Änderungsblatt zum Anleitungsheft 2

Im Anleitungsheft 2 gilt es folgende Ergänzungen und Änderungen zu beachten:

Abb. 1.06 Eingelegte Schalter im Bedienteil
(Ansicht von unten)

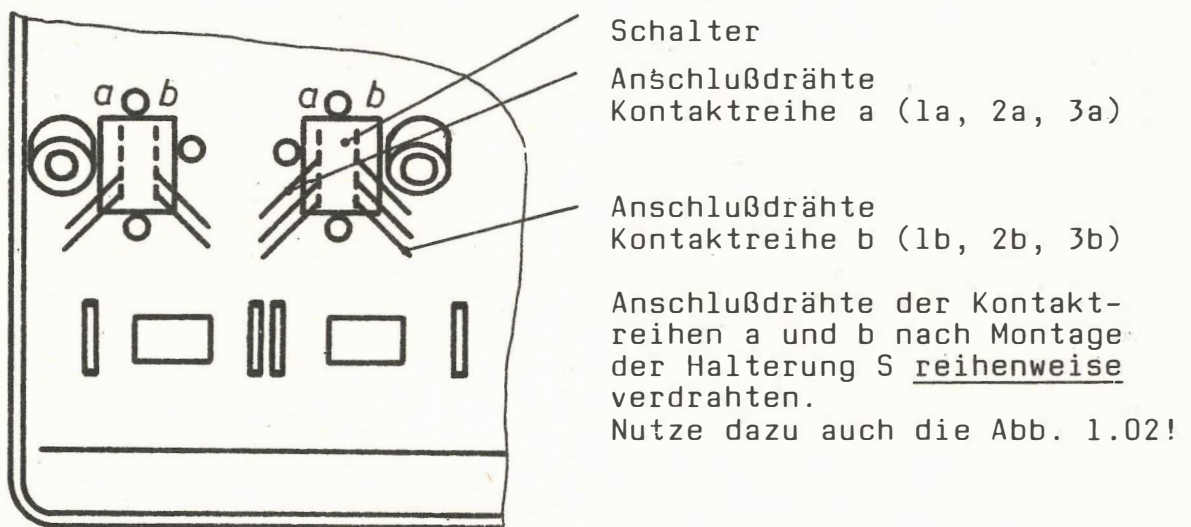
1. Im Kapitel 1.2. (Komplettierung des NKM Baukasten mit Bedienteil 1 und Abdeckhaube) gibt die Abbildung 1.06 die Lage der einzubauenden Miniatorschiebeschalter an. Die folgende ergänzte Abb. 1.06 soll den Anschluß der Schalter erleichtern.

Abb. 3.02-S Reihenschaltung der Spannungsquellen (3V)

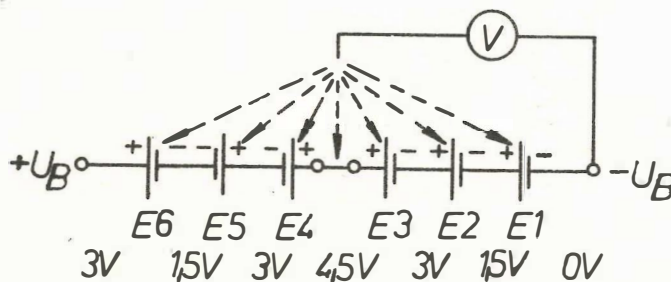
2. Im Kapitel 3.1 (Seite 28) sind in Abb. 3.02-S die Schaltzeichen der Monozellen teilweise falsch eingezeichnet. Die Abbildung muß folgendermaßen geändert werden:
